Opdrachtgever	Gemeente Wassenaar
Datum	22 februari 2024
Auteur	Joost Verhoeven
Kenmerk	016939.N1.05
Kenmerk opdrachtgever	Z/24/083179
Status	Definitief
Pagina	1/14

Second opinion Schouwweg Noord

We hebben de toekomstige situatie getoetst aan de hand van de situatietekening en dwarsprofielen 'Reconstructie Schouwweg-noord', VO bij projectnummer 51772 van 23 november 2022.

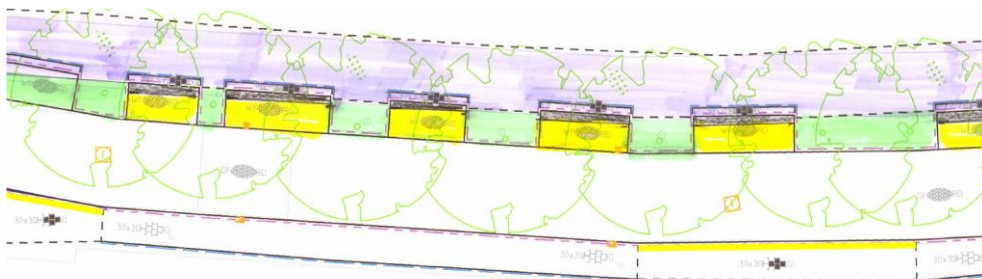
- Door de aandragers van dit idee is geopperd het voetpad te versmallen zodat de rijbaan iets breder kan worden. Daarmee zou voor het voetpad 1,20m overblijven. Deze maat voldoet niet aan de eisen van de toegankelijkheid. Voor iemand in een rolstoel of scootmobiel is deze breedte onvoldoende als die over een grotere lengte (meer dan 10 tot 20 meter) wordt doorgezet.

Figuur 5: schetsvoorstel voor smaller fietspad en smallere parkeervakken

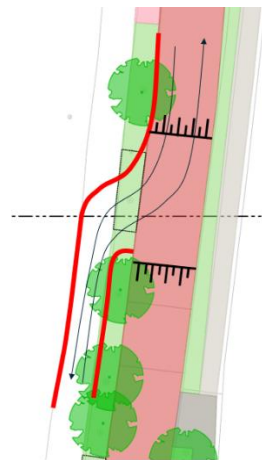
Er is ook een variant op bovengenoemd idee geschetst waarbij het fietspad en de parkeervakken worden versmald. Daarmee wordt extra ruimte gecreëerd voor een margestrook tussen de geparkeerde auto's en het fietspad. Smallere parkeervakken betekenen dat een deel van de auto's niet meer binnen het parkeervak past. De effectieve breedte voor het rijdende verkeer wordt daarmee verkleind, er is minder ruimte voor twee tegemoetkomende voertuigen om elkaar te passeren. Dat geldt versterkt voor grote voertuigen en dus ook voor de nood- en hulpdiensten. De kans is groot dat mensen hun auto met twee wielen in de margestrook tussen fietspad en parkeerplaats zullen parkeren, al was het maar om te voorkomen dat de buitenspiegel beschadigd.
